CIRCULAR N° 1

LICITACIÓN PÚBLICA N° 11/ 2024
EXPEDIENTE N° 500 – 002582 - 2024
OBRA: "CONSTRUCCIÓN C.I.C. BARRIO SIERRAS DE MARQUESADO"
Departamento RIVADAVIA.

ACLARACIONES CON CONSULTA

Estructura Metálica

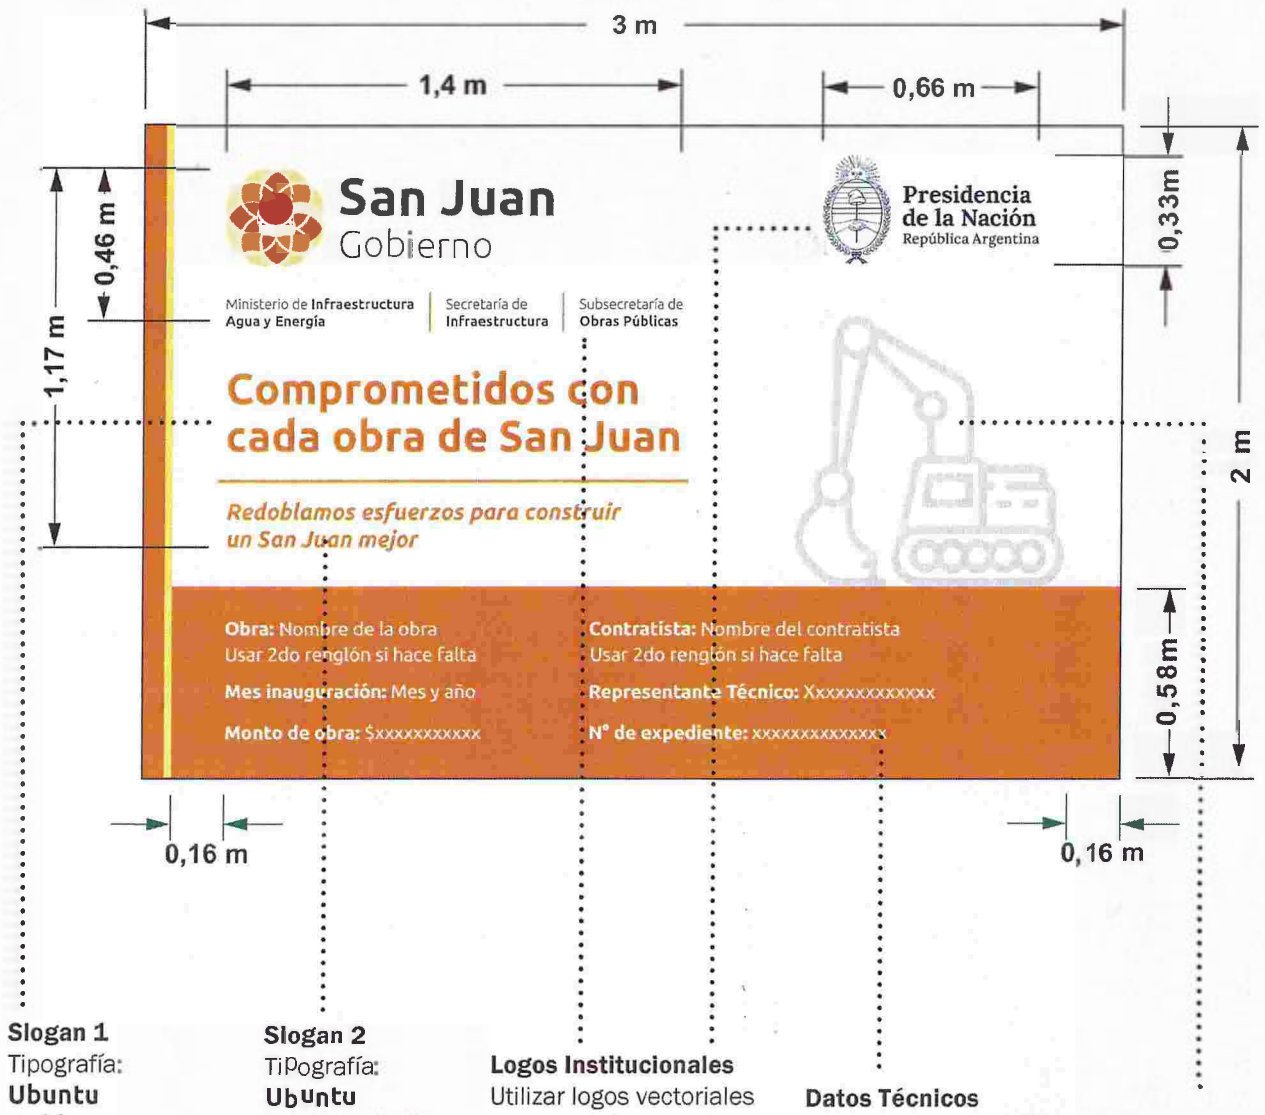
En el plano de estructuras se indica en la planta, las columnas Cm, pero no hay detalle de las mismas. Además, se indican en la planta, vigas Vm1 y en el detalle se las nombra como Vm, supongo que son las mismas.

Se adjuntan correcciones en detalle. "VM" y "Vm1" son distintas.

VM

2 Perfiles C 200-80-25, e=2.5mm

Co1=Cm=Vm1

CORREAS Co

Perfil C 120-50-20,e=2.5 mm
